DETERMINAZIONE DEL DIRIGENTE SERVIZIO VIA e VINCA 24 ottobre 2022, n. 369

**ID VIA 801-D.Lgs. n. 152/2006 e smi, L. 241/1990 e smi e L.R. n. 11/2001 e smi - Verifica di ottemperanza ex art. 28 del D.Lgs. n. 152/2006 e ss.m.ii.della documentazione tecnica richiesta nel “Quadro delle Condizioni Ambientali” allegato alla Determinazione Dirigenziale n. 426 del 15.10.2021 del Servizio VIA/VINCA della Regione Puglia relativa al procedimento di valutazione di impatto ambientale e di incidenza ambientale ricompreso nel procedimento ID VIA 506 ex art. 27 bis del TUA per il “Progetto di Utilizzo dei reflui affinati provenienti dal depuratore consortile di Carovigno nel comparto agricolo della Riserva Naturale dello stato di Torre Guaceto di Carovigno (BR)” sito in loc. Torre Guaceto nel Comune di Carovigno (Br).**

**Proponente: Consorzio di Gestione di Torre Guaceto.**

**Oggetto:** *Utilizzo dei reflui affinati provenienti dal depuratore consortile di Carovigno nel comparto agricolo della Riserva naturale dello stato di Torre Guaceto di Carovigno (BR) sito in località Torre Guaceto agro di Carovigno.*

INVASO E IMPIANTO DI SOLLEVAMENTO UNITA' DI STOCCAGGIO E DOSAGGIO ACIDO PERACETICO

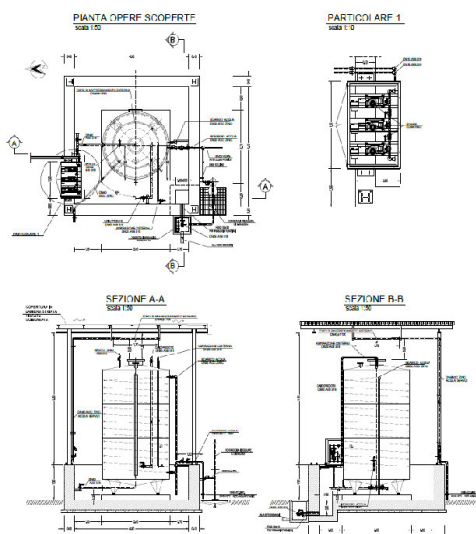
➤ **prescrizione A.5.3:**

<<Il gestore provveda a relazionare relativamente all'idoneo sistema di abbattimento per le componenti microbiologiche>>;

Sul punto (3) l'ARPA PUGLIA, giusta nota prot. n. 70878 del 17/10/2022, **non esprime proprio parere.**

<<E' stato previsto un sistema di stoccaggio e dosaggio di acido peracetico nell'invaso, da attivare in caso si rilevino valori anomali delle componenti microbiologiche (Vedi Elab. D.11)>>;
